DODATEK Č. 2

**„Návštěvnické středisko NPP Hodonínská Důbrava – Dům přírody Hodonínské
Důbravy – rekonstrukce objektu centra ekologické výchovy“**

Z M Ě N O V Ý L I S T

„Úprava instalačních rozvodů ve 2.NP dřevostavby vložení do střešního pláště“

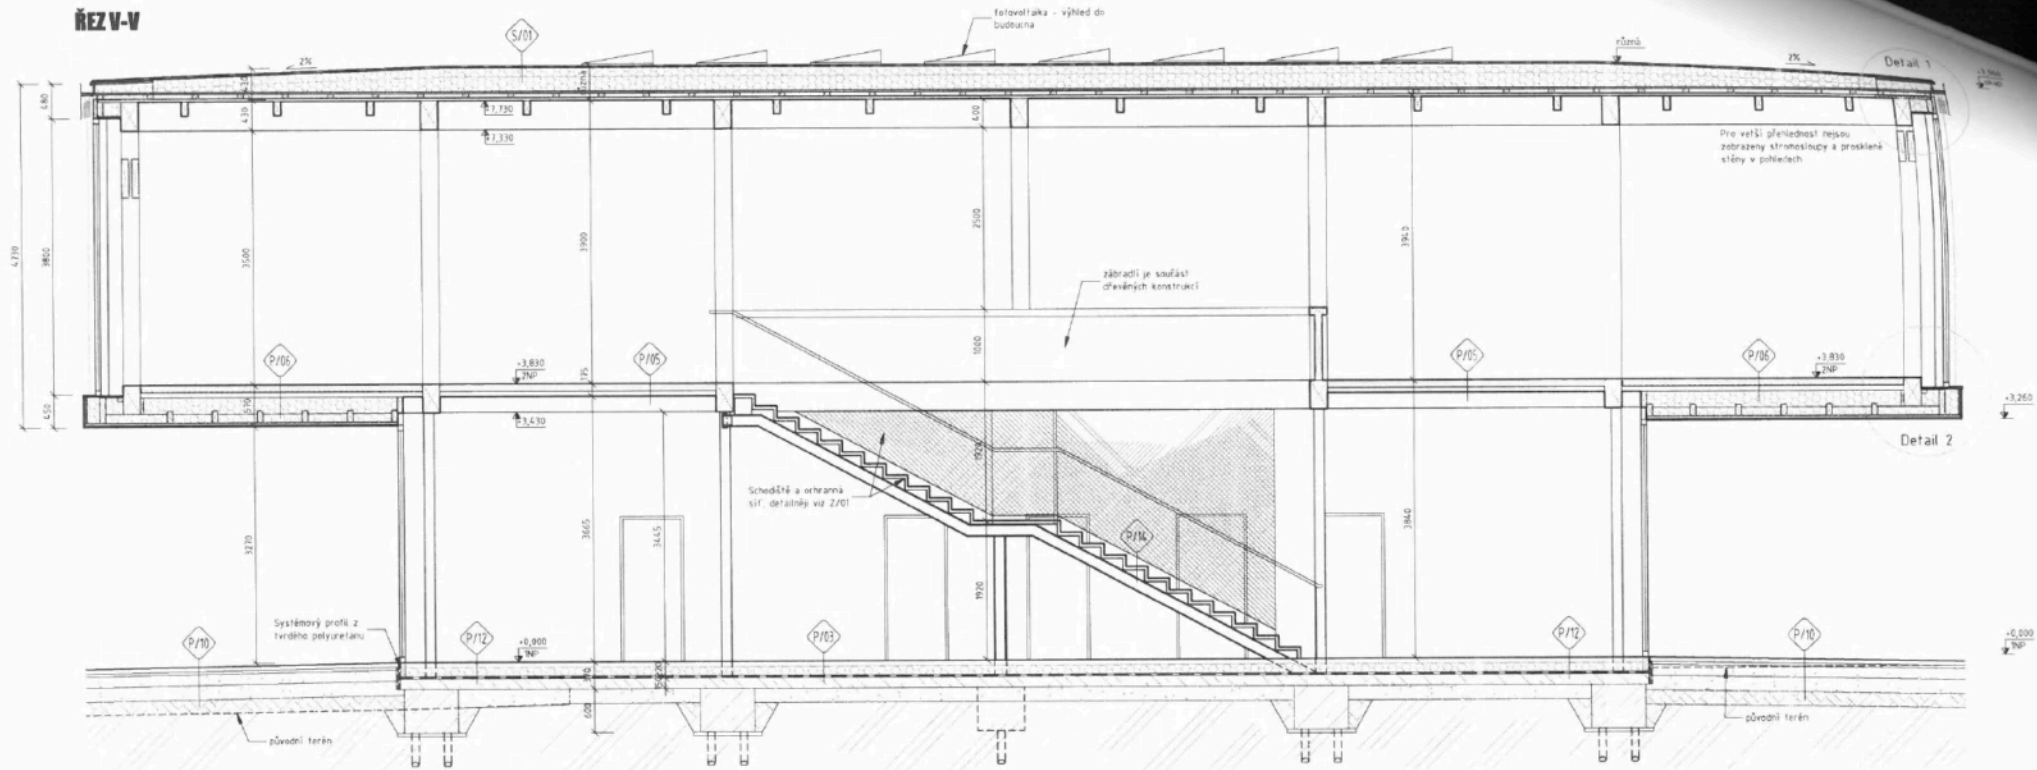
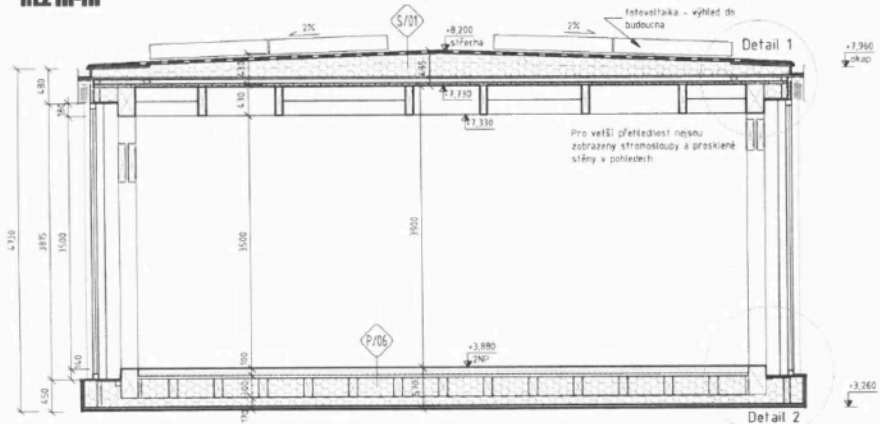
Technické řešení spočívá v přemístění instalačních rozvodů elektroinstalace a chlazení do střešního pláště. Mezi rozvody vznikne montážní rošt z dřevěných latí 80/60mm s ponechanou vzduchovou mezerou tl. 60mm. Na dřevěný rošt bude následně kotvena dřevostěpková deska OSB tl.22mm, která bude tvořit podklad pro střešní fólii z PVC-P. Změna se provádí na základě zápisů z KD, návrhu úpravy v PD s propočtem a bude zakomponována do dokumentace skutečného provedení DSPS.
